SERVICE-INFO

Utseendemässiga skillnader hos spännrulle 531 0628 30

531 0628 30

INA 0012

Bild 2: 531 0628 30 (nytt utförande)

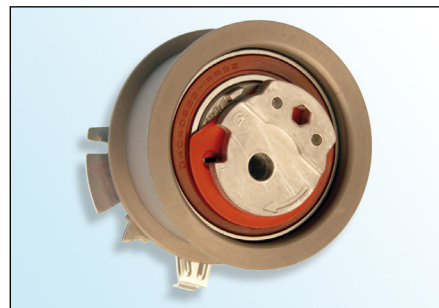
Bild 1: 531 0628 30 (tidigare utförande)

- Excenter av sintrad metall
- Ytbehandling E-coat (svart)
- Svart lagertätning

- Excenter av aluminiumgjutgods
- Ytbehandling med zink-fosfor (ljusgrå)
- Brun eller svart lagertätning

Inom ramen för löpande produktutveckling har förändringar utförts hos avlänkingsrulle med best.nr. **531 0628 30**.

Denna serviceinformation visar skillnaderna i utseende hos tidigare och nyare utförande.

Det tidigare utförandet hos spännrullen kan vidare användas och monteras enligt fordonstillverkarens anvisningar!

Se till att ytan hos spännrullen inte skadas vid montering av det "nya" utförandet!
